BEK nr 1309 af 29/11/2010 (Historisk)

Bekendtgørelse om ændring af bekendtgørelse om offentliggørelse af bygningsreglement 2010 (BR10)

I bekendtgørelse nr. 810 af 28. juni 2010 om offentliggørelse af bygningsreglement 2010 (BR10) foretages følgende ændringer:

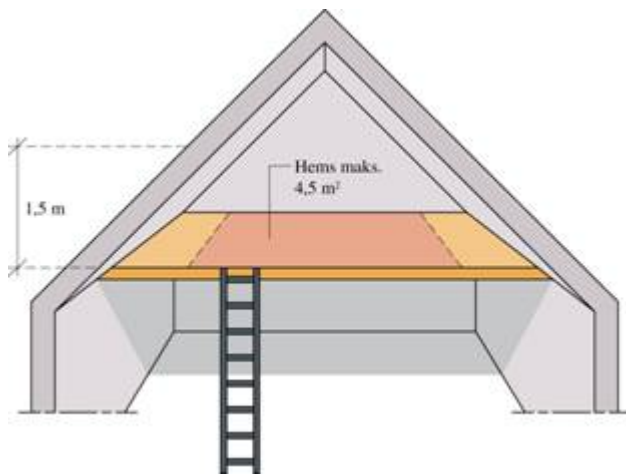
9. I *vejledningsteksten til bilag I, kap. 3.3.1, stk. 8*, udgår tegningen og i stedet indsættes:
